POSUDEK STAVU STŘEŠNÍ KONSTRUKCE A PROVEDENÍ ODHADU CENY (ROZPOČET) NUTNÝCH OPRAV STŘECHY OBJEKTU

NÁZEV AKCE: POSUDEK STAVU STŘEŠNÍ KONSTRUKCE A PROVEDENÍ ODHADU CENY (ROZPOČET)
NUTNÝCH OPRAV STŘECHY OBJEKTU „DŮM SENIORŮ FRANTIŠKOV, LIBEREC“, NA P.Č.
4571/35, K.Ú. LIBEREC (682039)

INVESTOR: Dům seniorů Františkov, Liberec, příspěvková organizace, Domažlická 880/8, 460 07
Liberec, IČO: 10808108

ZAK. ČÍSLO: S-2/2024

1) Krytina vlnitý hliníkový plech:

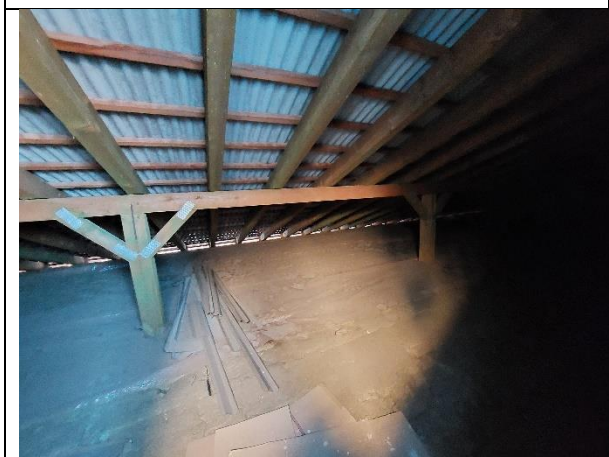
Neprovedené odvětrání krovu u štítu, krytina bez přesahu

Stěna strojovny je vlhká, protože není zateplená a nad stěnou je střecha bez přesahu

Na šikmých částech střechy se odstraní stávající vlnitá hliníková krytina a to včetně latí. Provede se nová, jednoplášťová, bedněná střecha například SATJAM Rapid, separační rohož, bednění, odvětrání kontralatě, pojistná hydroizolace DHV dle přiložené skladby. Přesahy okolo stěn alespoň 15 cm (pomocí kontralatí). Nové oplechování, odvětrání u vrcholu, zachytávače sněhu, okapy a napojení na hromosvod. V místě obytného podkroví se provede bedněná, zateplená střecha například dle přiložené skladby SATJAM Rapid. V místech půdy se odstraní minerální vata, zbytky fólie a provede jednoplášťová skladba bez provozu s povlakovou hydroizolací skladba například DEK Střecha ST.1006A (pouze jedna vrstva pás Glastek 40 SPECIAL MINERAL, v místě provozu položená deska např. CETRIS®). Na stávající ploché střeše se odstraní skladby až k železobetonovému stropu a provede jednoplášťová, bez provozu s povlakovou hydroizolací fólii PVC, skladba například DEK Střecha ST.2001A. Stěny výtahové šachty se opatří zateplovacím systémem min. tl. 160 mm. Na štítových stěnách se odstraní omítka a provede nová, nová PVC hydroizolace se vytáhne alespoň 40 cm nad rovinu střechy včetně atik. Ve střeších se provedou prostupy odvětrání, nové vpusti a hromosvod atd.
